ERRATA CORRIGE N° 1 alla versione in lingua italiana

DEL 15 settembre 2017

NORMA UNI 7129-1 (dicembre 2015)

TITOLO Impianti a gas per uso domestico e similare alimentati da rete di distribuzione – Progettazione, installazione e messa in servizio – Parte 1: Impianto interno

figura 10 Posizionamento dei terminali di scarico nella parete stessa di cui si sta valutando la zona di rispetto

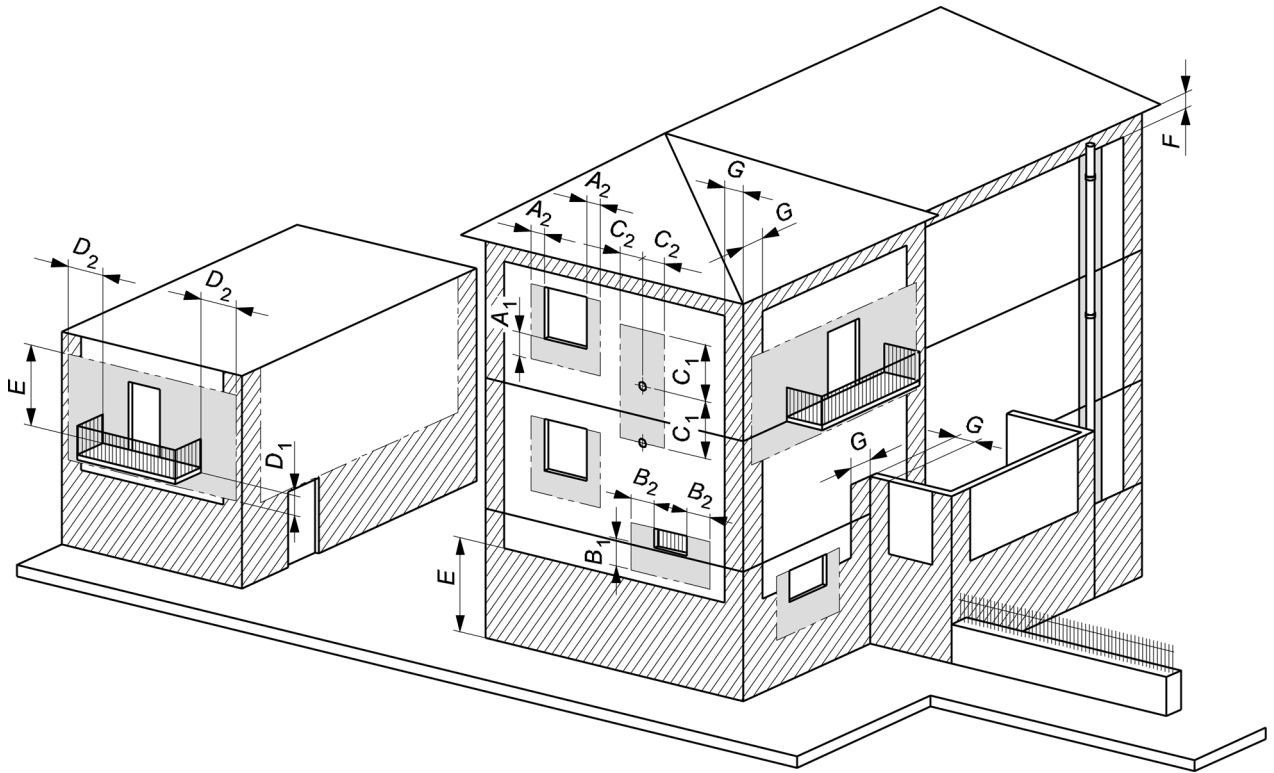
Punto della norma	Pagina	Oggetto della modifica	Modifica
4.4.1	16	Testo trattini	Al terzo trattino sostituire “incendio (vedere punto 3.8.1);” con “incendio;”
4.4.2	16	Testo	Nell’ultimo paragrafo sostituire “punto 5.7.1” con “punto 4.5.4”
4.4.4	17	Figura 10	Sostituire la figura con quella in allegato
5.2.3.2.1	27	Testo	Nell’ultimo paragrafo sostituire “(5.4.2, 5.4.2.1, 5.4.2.2)” con “(5.4.2, 5.4.2.2)”
5.4.1	29	Testo	Nel primo paragrafo dopo la figura 17 sostituire “indicazioni del costruttore” con “indicazioni del fabbricante”
5.4.2.1	31	Titolo	Sostituire “Requisiti” con “Requisiti aggiuntivi”
5.4.2.2	31	Testo trattini	Al sesto trattino sostituire “figura 17” con “figura 18”
5.4.2.2	32	Testo, lettera a)	Sostituire “figura 18” con “figura 19”
5.4.2.2	32	Testo, lettera b)	Sostituire “figura 19” con “figura 20”
5.4.2.2	32	Testo, lettera c)	Sostituire “figura 20” con “figura 21”
